**ПАСПОРТ ДОСТУПНОСТИ
объекта социальной
инфраструктуры (ОСИ)**

Лабораторный корпус № 1 ЮЗГУ (лит А),
305004, Курская область, г. Курск,
улица Челюскинцев, д.19

АКТ ОБСЛЕДОВАНИЯ
объекта социальной инфраструктуры
К ПАСПОРТУ ДОСТУПНОСТИ ОСИ
№ 2/6

Фото № 312

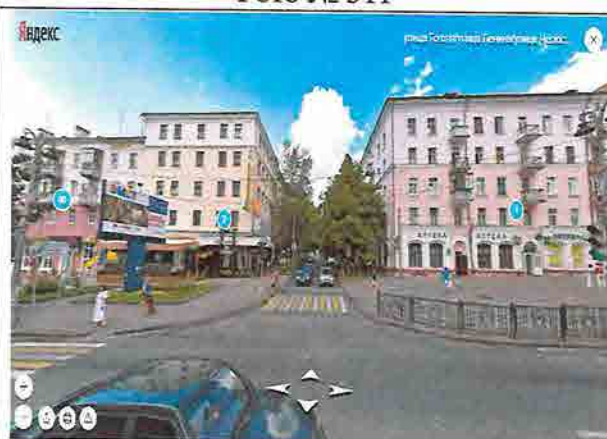
Наземные пешеходные переходы частично не оборудованы наземной разметкой «зебра», а имеющиеся на пути следования требуют косметического ремонта (см. фото №№ 312, 321, 333, 350, 352, 368, 377, 398)

Фото № 324
Пути движения от пешеходного перехода
ул.Ленина к объекту

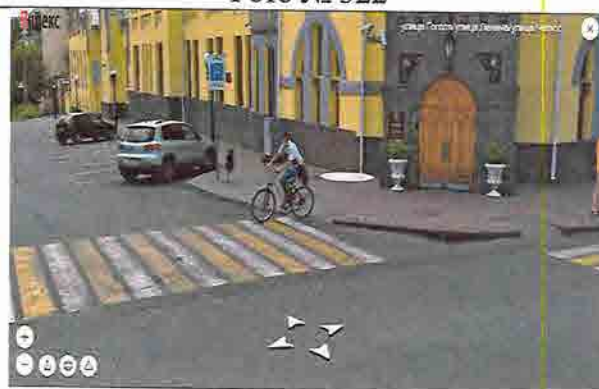
Отсутствуют наземные тактильные указатели, выполняющие предупредительную функцию на покрытии пешеходных путей перед пешеходными переходами (см. фото №№ 311, 315, 323, 325, 326, 346, 352, 370, 376, 379, 396) и другими препятствиями на пешеходных путях (ревизионный люк на пути следования от общественных остановок «Пл.Перекальского» (см. фото №№ 324, 328, 342, 345, 363, 365, 389).
